COMITATO TECNICO SCIENTIFICO
in materia di rischio sismico
(*Delibera GR n. 940 del 6.10.2015*)

ANNO 2018 - Quesiti esaminati

(estratto dai lavori svolti dalla Commissione nell'anno 2018)

Figura 1. Complesso scolastico con l'indicazione dell'edificio in progetto

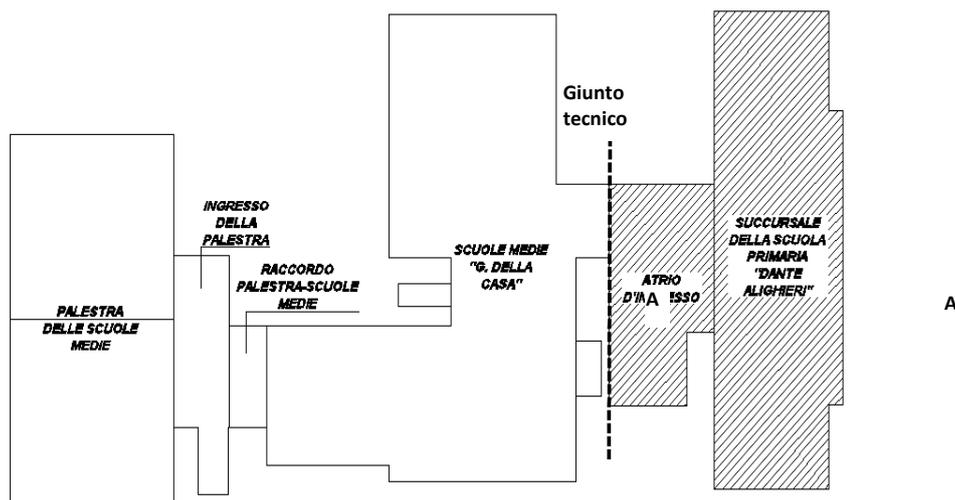
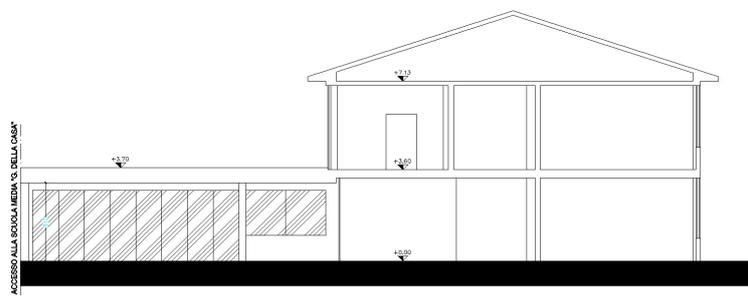
Alla luce di quanto sopra, si chiede se l'intervento sulla parte principale (scuola) può essere classificato come "MIGLIORAMENTO" ai sensi del punto 8.4.2 delle vigenti Norme Tecniche NTC2008?

Esaminata la documentazione trasmessa unitamente al quesito, si condivide, in linea di principio, l'ipotesi di classificazione dell'intervento come miglioramento sismico, ai sensi del punto 8.4.2 delle NTC, e che prevede la separazione tra i due corpi di fabbrica e l'introduzione di un sistema di controventi dissipativi in quello di due piani fuori terra.

Fermo restando che devono essere totalmente risolte eventuali problematiche di tipo statico dovute ad azioni ambientali (escluso il sisma) ed antropiche, poichè l'intervento beneficia di finanziamento pubblico e che si tratta di edificio scolastico, si ritiene necessario verificare l'ottimizzazione delle risorse economiche previste verificando il raggiungimento dell'ottimizzazione della soluzione strutturale proposta in termini di costi-benefici e che al contempo massimizzi l'efficacia dell'intervento di riduzione del rischio nell'ambito delle disponibilità economiche del finanziamento.

Casi tipici nei quali è necessario ripristinare la continuità e la scatolarità del sistema di pareti

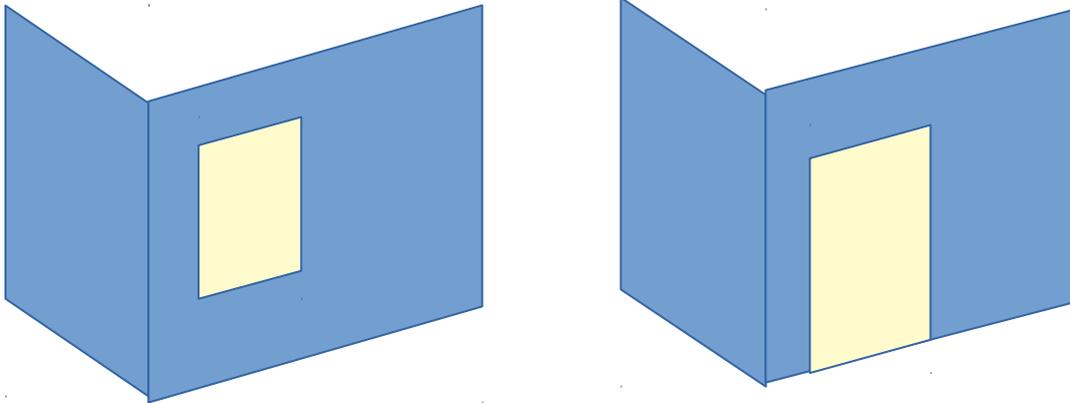
Altrimenti, qualora l'apertura nel metro d'angolo comprenda la presenza di un architrave o un sottofinestra, è ipotizzabile progettare tali elementi con dettagli atti a soddisfare la richiesta di normativa? Ed in caso di risposta affermativa quali potrebbero essere?

Venendo al quesito si è del parere che la sola presenza del cordolo di piano non sia sufficiente a garantire la

scatolarità (globale e/o locale) né tanto meno l'efficace collegamento tra le due pareti perimetrali di un edificio in muratura.

Nemmeno può considerarsi significativo, per gli interpiano usuali, la presenza di una zona di muratura sopra l'architrave dell'apertura o sotto il davanzale. Tali casi necessitano di ulteriori provvedimenti atti a garantire la i requisiti di "continuità" e "scatolarità".

Quindi gli "idonei provvedimenti atti a garantire un efficace collegamento fra le pareti ed il comportamento scatolare della struttura" devono realizzarsi ogni qualvolta non vi sia il pieno rispetto delle indicazioni geometriche sulle murature previste al punto 7.8.6.1, in corrispondenza degli angoli perimetrali esterno.

Quesito 6c

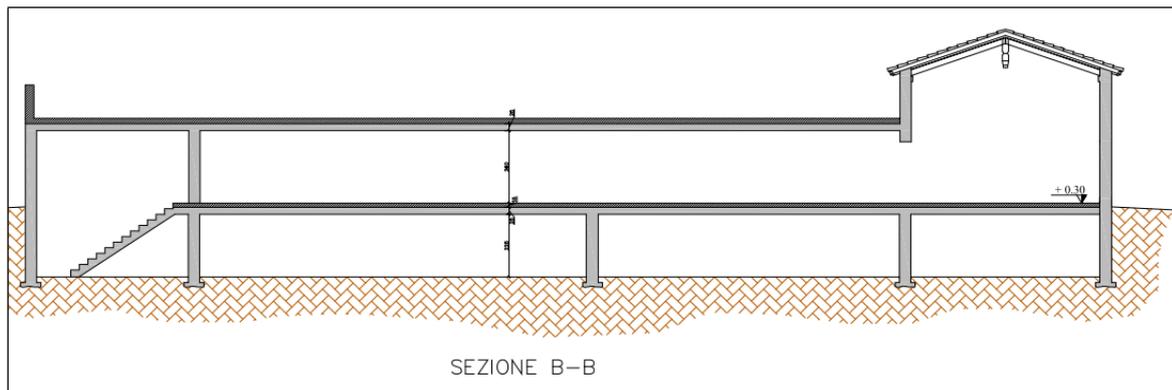
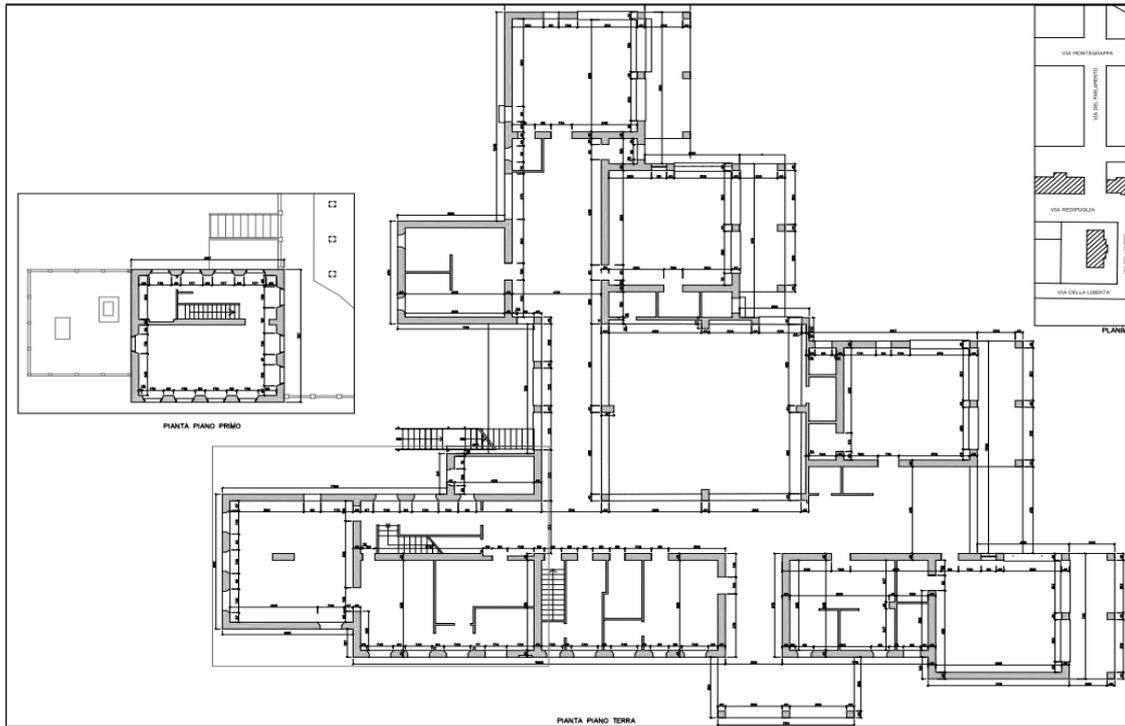
QUESITO: al Paragrafo 7.4.6.2.2 – PILASTRI: Armature trasversali, il terzo punto (“5 6 e 8 volte il diametro delle barre longitudinali che collegano, rispettivamente per CD”A” e CD”B””) è da intendersi più correttamente con la seguente dicitura: “6 e 8 volte il diametro delle barre longitudinali che collegano, rispettivamente per CD”A” e CD”B””?

L’indicazione della cifra 5 si tratta probabilmente di un refuso. Si ritiene che sia corretta la versione, come riportata per le travi trasversali, ovvero “6 e 8 volte il diametro delle barre longitudinali che collegano, rispettivamente per CD”A” e CD”B””

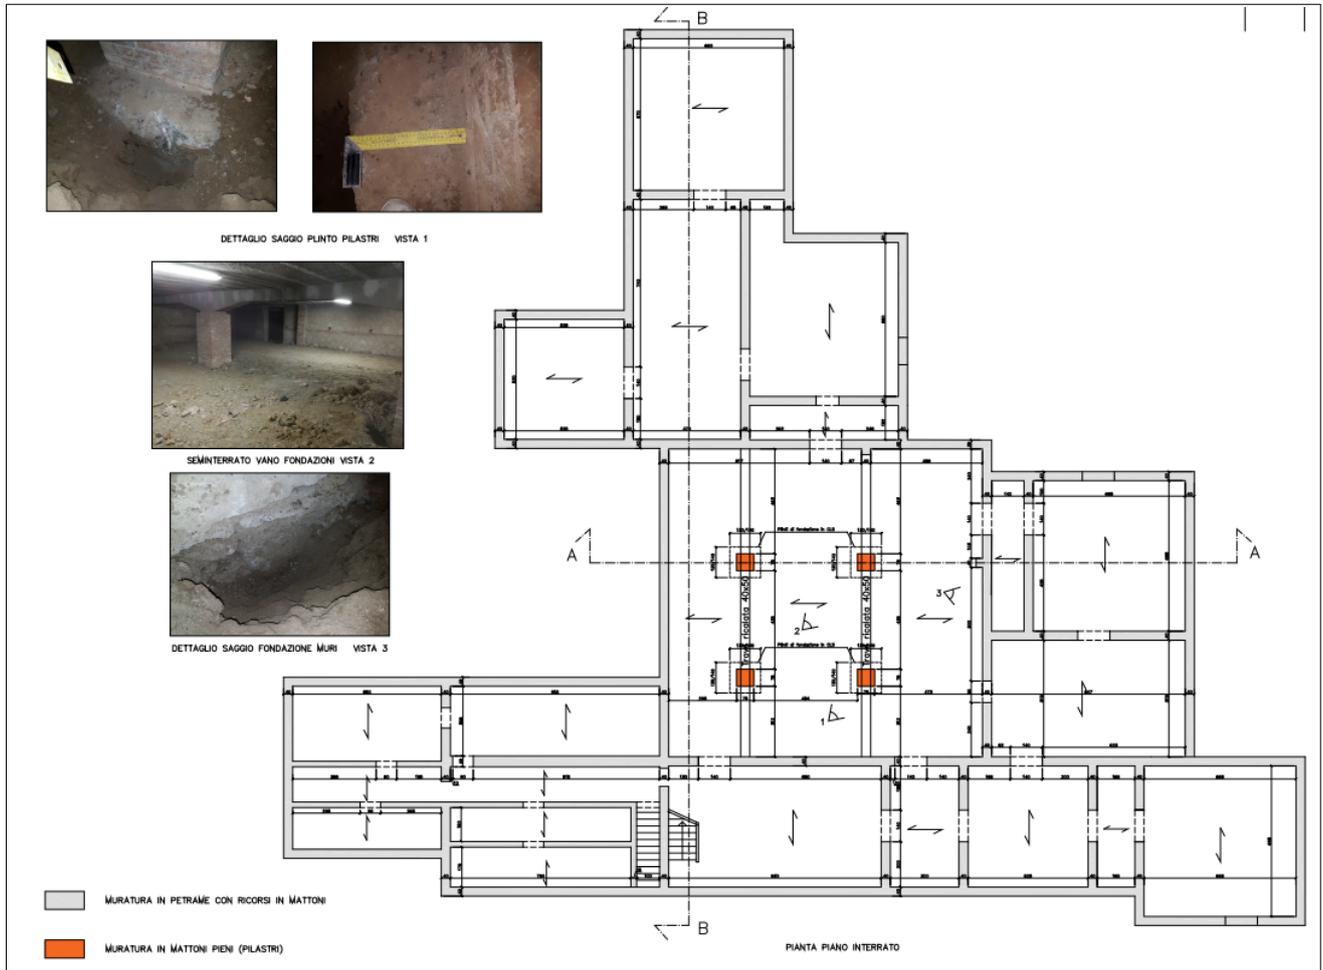
Si richiede, con il presente quesito, se :

1. nell'ambito della modellazione dell'edificio, sia corretto ipotizzare il piano interrato in muratura come "fondazione" ovvero porre lo "zero sismico" a quota del piano campagna oppure se il piano interrato debba considerarsi come un piano vero e proprio ("zero sismico" a quota di circa -2.60m);
2. se, nell'ambito dell'intervento di adeguamento sismico dell'intero complesso, sia necessario realizzare fondazioni sismicamente adeguate ed, in particolare, sia necessario accertare la consistenza delle fondazioni dei pilastri sopra citati e provvedere al loro mutuo collegamento con le restanti fondazioni, oltre che a dotare l'intero edificio di idonee fondazioni in c.a..

1. la porzione interrata non può considerarsi "struttura di fondazione" in analogia alle strutture in c.a. con un livello completamente interrato interamente a pareti e di rigidità molto maggiore della restante parte fuori terra. Pertanto, in questo caso, non è corretto porre lo "zero sismico" alla quota

- del piano campagna ma piuttosto alla base del piano interrato (circa a – 2,70 dal p.c.)
2. stante quanto precisato al punto 1 e considerato che la struttura presenta fondazioni definite (si tratta sostanzialmente del semplice proseguimento dei muri nel terreno) oltre ai 4 pilastri murari isolati con fondazione isolata in calcestruzzo inerte, atteso che l'intervento si prefigge l'adeguamento dell'intero edificio, si ritiene che debbano necessariamente essere previsti interventi di adeguamento anche per le fondazioni (sostanzialmente la nuova realizzazione di vere fondazioni).
